监理通知单

工程名称：新乡达新源 3.9MW 分布式光伏发电项目

编号：ZHJL-JLTZD-003

事由：关于施工安全和质量相关事宜

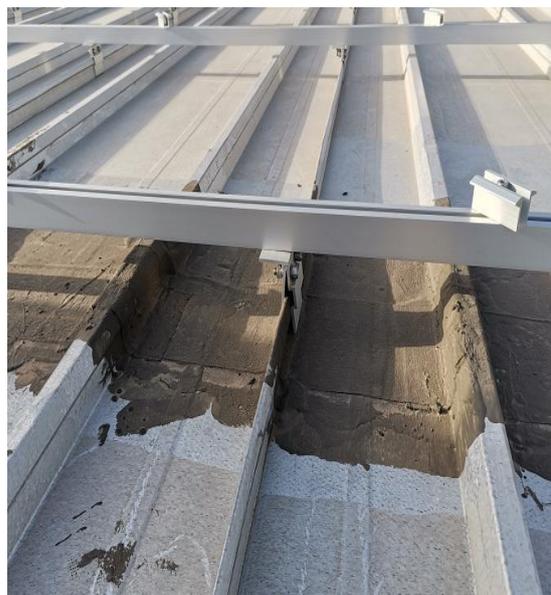
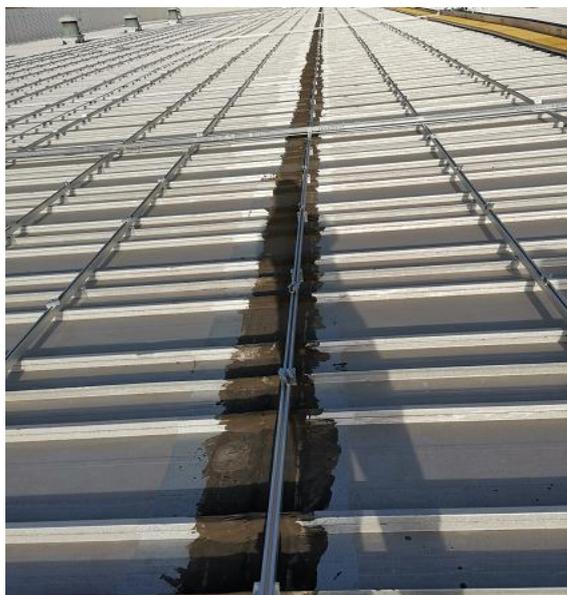
1. 二期 2 号屋面部分桥架连接板生锈需更换。

2. 二期 2 号屋面厂房防水涂料太厚导致整排夹具无法扣紧。

3. 二期 2 号屋面部分桥架连接板螺栓生锈。

4. 二期 2 号屋面下墙桥架盖板未固定紧需重新固定。

5. 二期 2 号屋面下墙桥架竖向支撑与桥架连接，未起到支撑作用

6. 二期 2 号屋面桥架内高压电缆与通信电缆未分开敷设

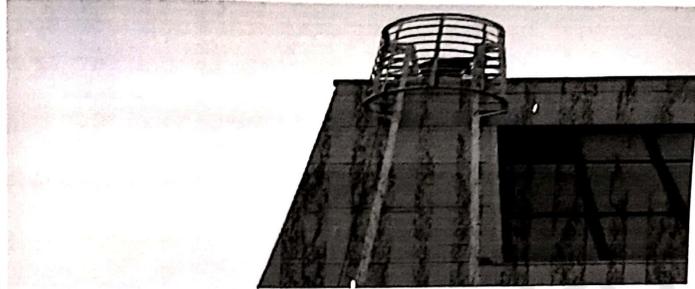
7. 二期 2 号屋面检修通道板之间连接处未按设计进行底部加固

8. 二期 2 号屋面爬梯下屋面处梯子缺少横向支撑需进行加固

9. 厂房爬梯护笼过短，需按国标进行加固。（此项若业主不同意改，需提供书面证明或类似沟通记录）
